2025年6月
パナソニック株式会社
エレクトリックワークス社
ソリューションエンジニアリング本部
ソリューション事業統括部

共同住宅用非常電源装置において ニッケル・カドミウム蓄電池からニッケル・水素蓄電池への交換に関するお願い

弊社製 共同住宅用非常電源装置（蓄電池容量 8Ah）の蓄電池交換について

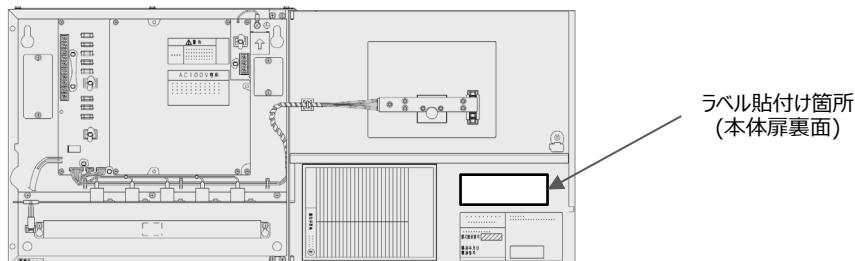
この度、共同住宅用非常電源装置（蓄電池 8Ah）の旧製品であるニッケル・カドミウム蓄電池品（品番：BGH9008、BGH9008K）の電池交換において、ご使用いただいておりましたニッケル・カドミウム蓄電池 8Ah の供給が困難となりましたことから、今後は後継品のニッケル・水素蓄電池 8Ah での対応をお願い申し上げます。

対象製品品番 品名	交換用蓄電池品番	
	【従来】 ニッケル・カドミウム蓄電池	【変更】 ニッケル・水素蓄電池
BGH9008、BGH9008K 共同住宅用非常電源装置 (蓄電池 8Ah)	BGH900825211 (8Ah)	→ BGH9208H25201 (8Ah)

・蓄電池交換後、本体扉裏面に、今後交換いただく際の蓄電池品番を明確にするため、ニッケル・水素蓄電池の使用を示すラベルを貼付してください。（ラベルは蓄電池に付属）
